DELIBERAZIONE DELLA GIUNTA REGIONALE 28 ottobre 2022, n. 1484

**COMUNE DI SAN MARZANO DI SAN GIUSEPPE (TA) - Piano Urbanistico Generale. Attestazione di compatibilità ex art. 11 LR 20/2001. Attestazione di compatibilità ex art. 96 co. 1 lett.b) delle NTA del PPTR e aggiornamento del PPTR ex art. 2 co. 8 LR 20/2009.**

oggetto: **COMUNE DI SAN MARZANO DI SAN GIUSEPPE (TA)** – Piano Urbanistico Generale.  
Attestazione di compatibilità ex art. 11 della LR n. 20/2001.

***VERBALE CONFERENZA DI SERVIZI DEL 03 MARZO 2022***

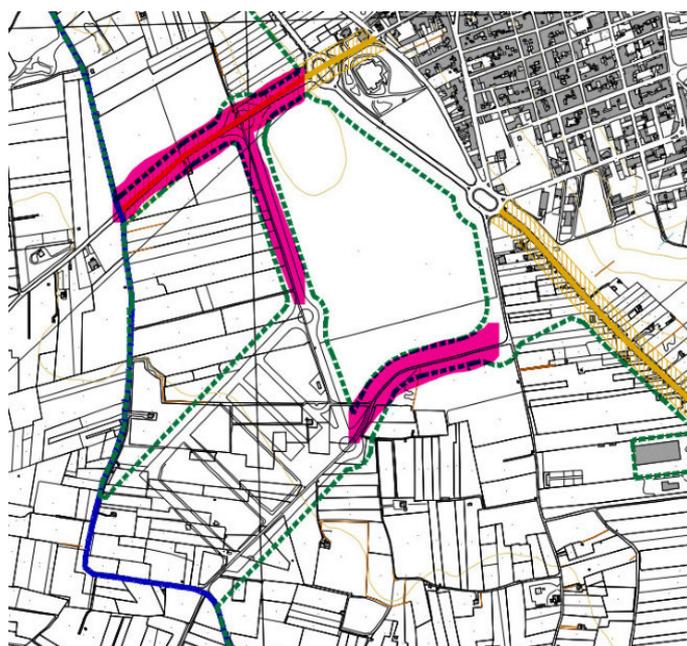
COMUNE: Con riferimento alla elaborazione delle aree ai sensi del DM 426/2021, sono state individuate nell'elaborato P.8/P le strade e gli spazi pubblici di valore storico-artistico vincolati ai sensi dell'art.10, co. 4, lett. g) del DLgs 42/2004 all'interno delle quali anche la collocazione di dehors dovrà essere autorizzata dalla Soprintendenza.

MINISTERO: Condivide; l'Arch. Previtero si impegna a trasmettere al Comune gli shape-file dei perimetri relativi.

LA CONFERENZA CONDIVIDE.
